部分现场问题汇总

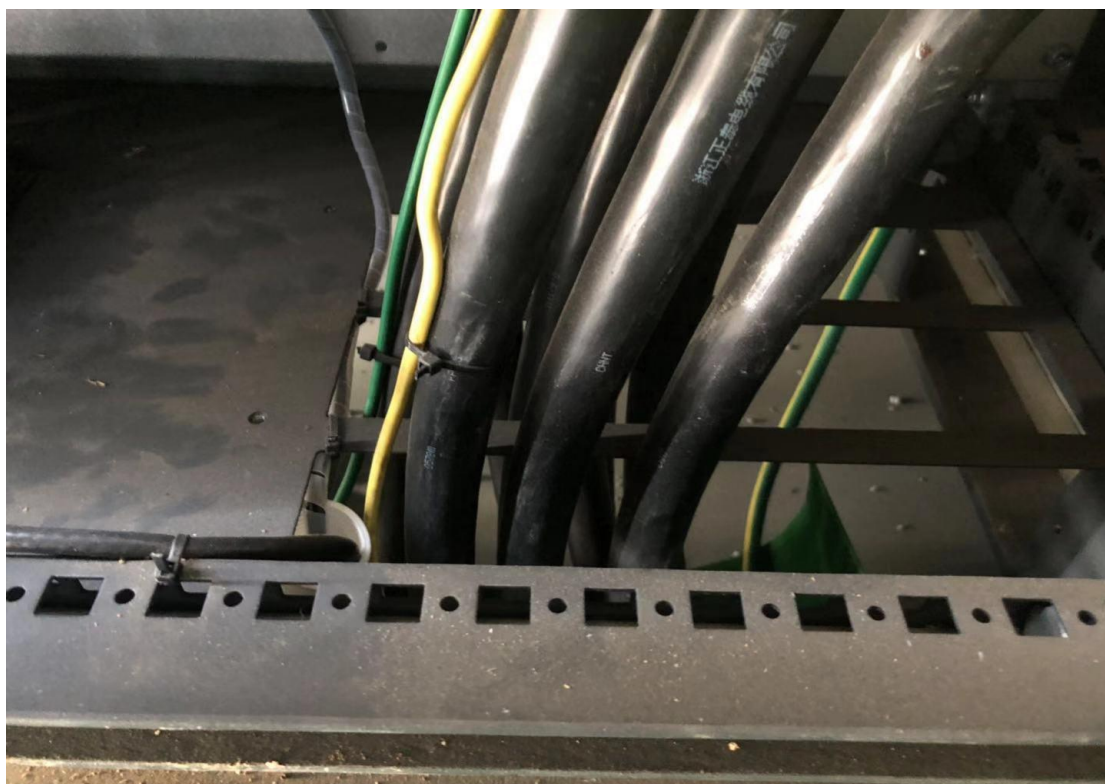
3. 设备基础接地扁铁、壳体因施工原因造成生锈现象

4. 设备基础接地扁铁埋至深度过浅，且
外 露 地 表

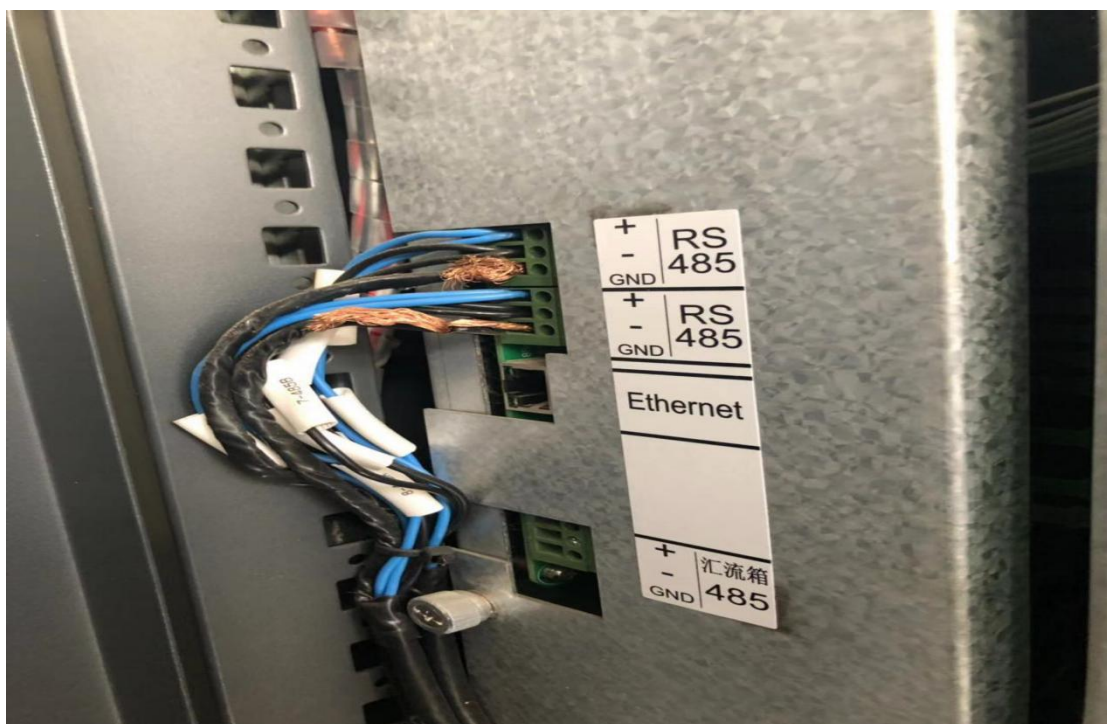
5.各箱变设备防火封堵不到位，且防火
泥 严 重 脱 落

6.箱变 1#、2#、5#基础存在积水，且 1#、5#抽水泵不工作（不工作情况请检查好，避免验收中再次出现）

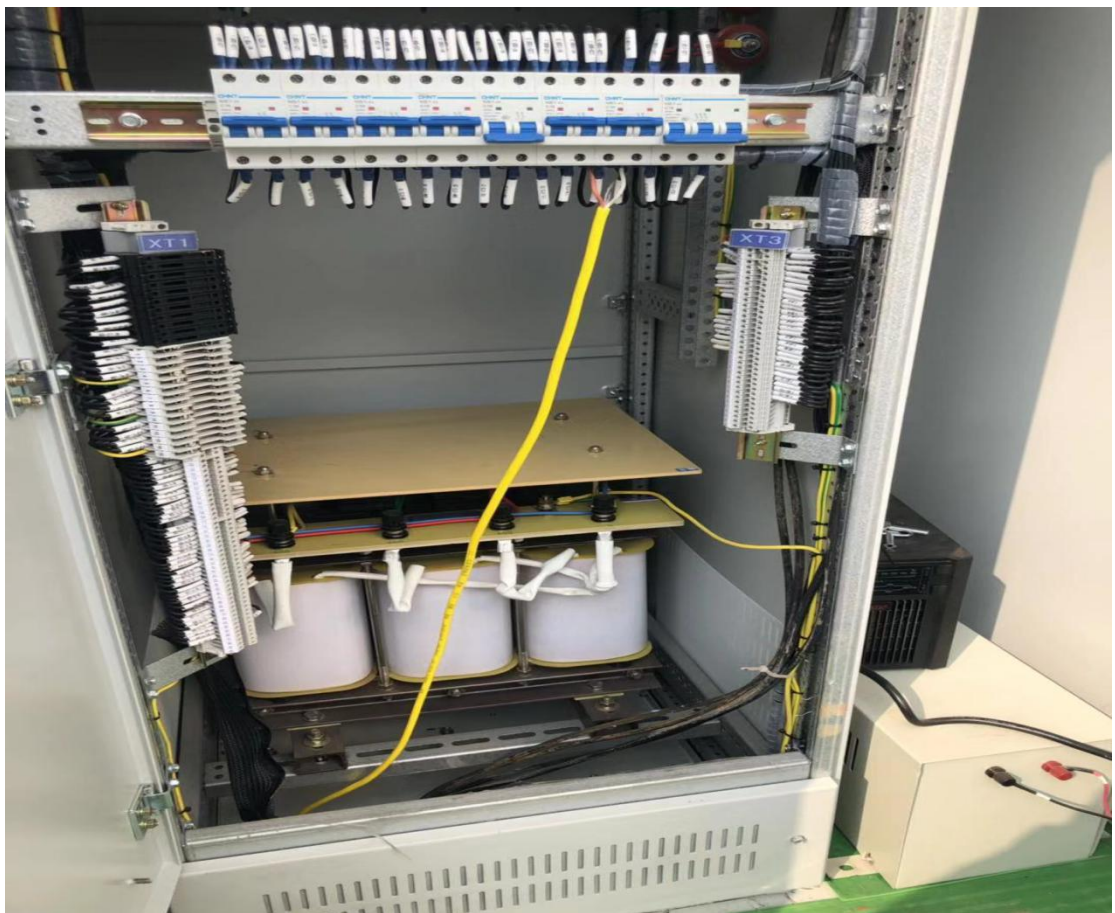
7.485 通讯线接入未整理完善好

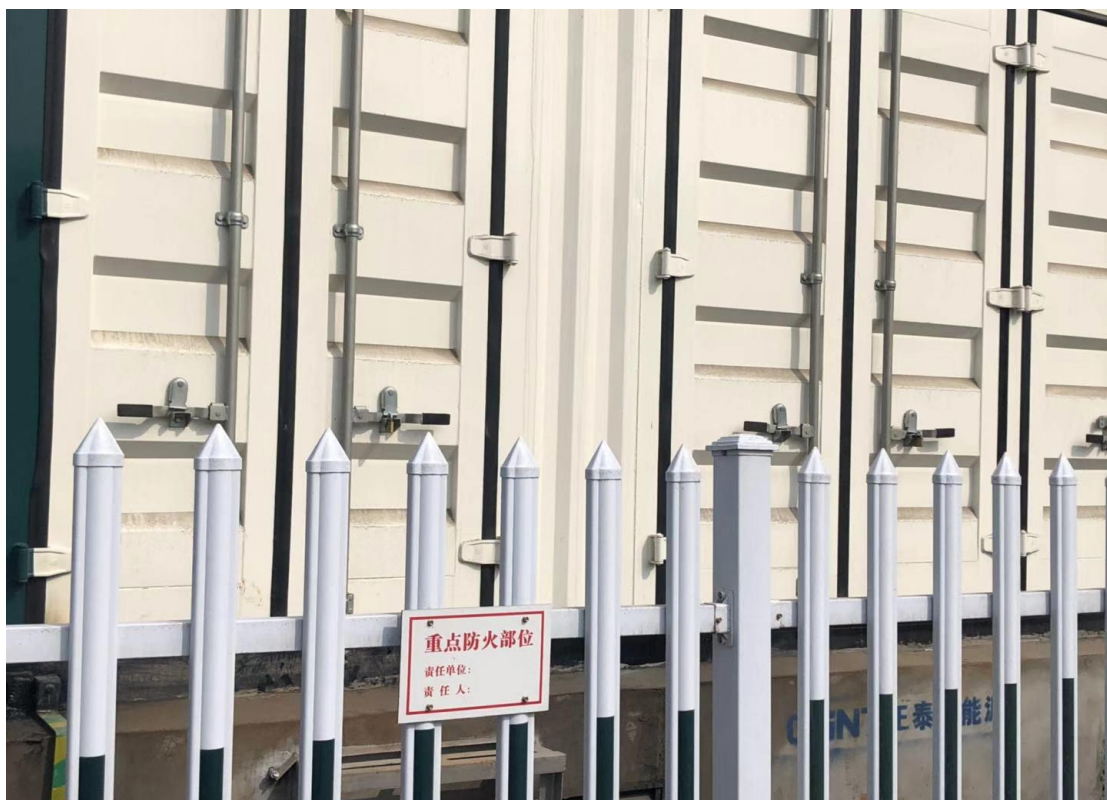
9. 屋面接地扁铁镀锌层厚度不符合要求，
已 开 裂 脱 落

10. 屋面接地扁铁、接地钻孔、夹具、
抱箍等生锈
